ACTA No. 01-2023

1. Revisión estado actual del proyecto regional Mojana
2. Observaciones a ítems del presupuesto viabilizado

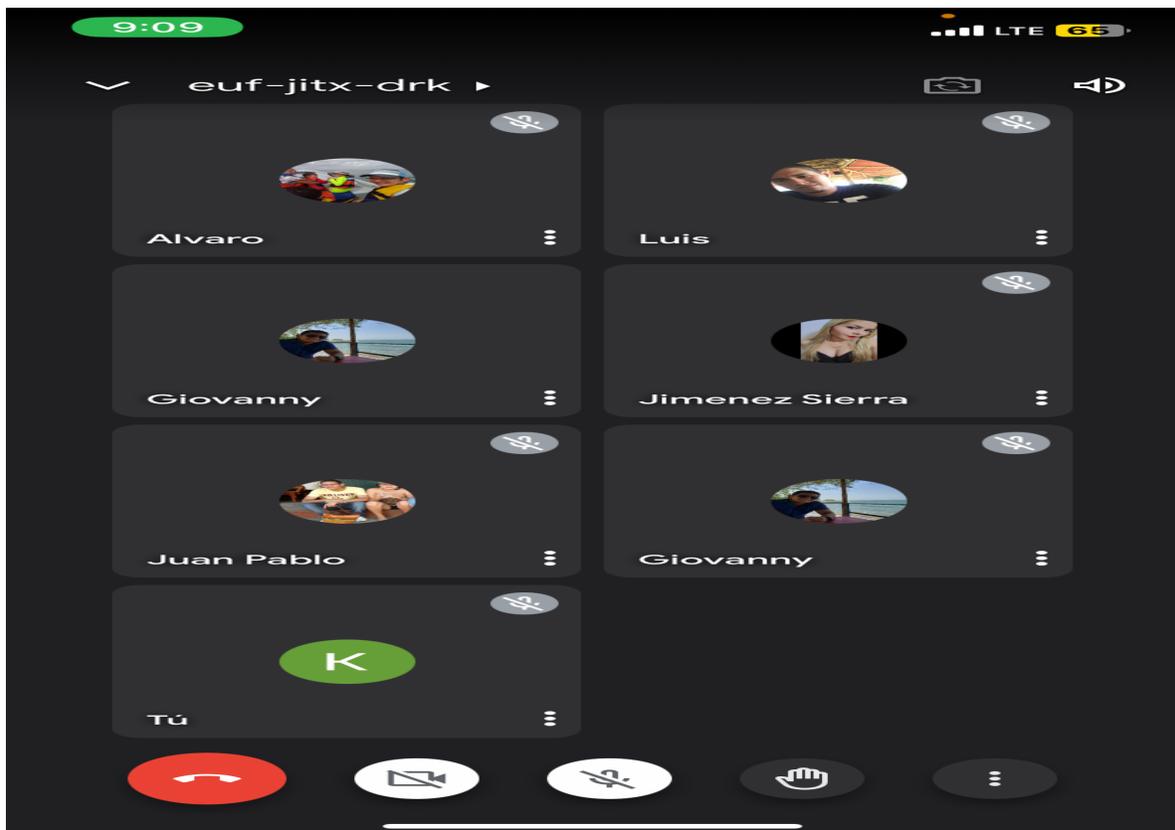
Es así como revisado el proyecto viabilizado, se pudo evidenciar dentro del documento denominado presupuesto versión final la hoja de cálculo que contiene el listado de las cantidades de obra que fueron acogidas para el desarrollo del presupuesto, sobre el particular informa el contratista que la incoherencia encontrada inicialmente se encuentra en el cierre perimetral en dónde en los planos se tiene que los postes para el mismo, son en concreto, mientras que en el presupuesto se especifica que son en madera

inmunizada. Sobre este aspecto, se informa por parte de este ministerio que se debe hacer la revisión detallada toda vez que el cierre perimetral muy seguramente se realizará con postes de madera mientras que la parte frontal donde se encuentra la puerta de acceso al relleno si debe ser en postes de madera con malla eslabonada.
